## Renault Megane (1, Classic, Coach, Scenic) Querlenker

JTC334 ersetzt durch JTC1113

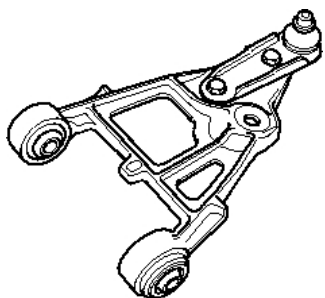
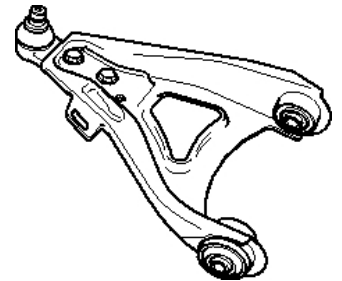
Renault hat bei den oben genannten Fahrzeugen das Design der Querlenker geändert. Die bisherigen Querlenker aus Grauguss wurden durch Stahllenker ersetzt. Um der Spezifikation des Fahrzeugherstellers zu entsprechen, hat auch TRW auf Stahllenker umgestellt. JTC334 und JTC335 werden durch JTC1113 und JTC1114 ersetzt. Damit verbunden ändert sich auch die Ausführung der Traggelenke von JBJ603 in JBJ761.

Erneuern Sie grundsätzlich beide Querlenker - JTC1113 und JTC1114 inklusive Traggelenk JBJ761. Stabilisator und Befestigungsteile am Querlenker müssen ebenfalls erneuert werden.
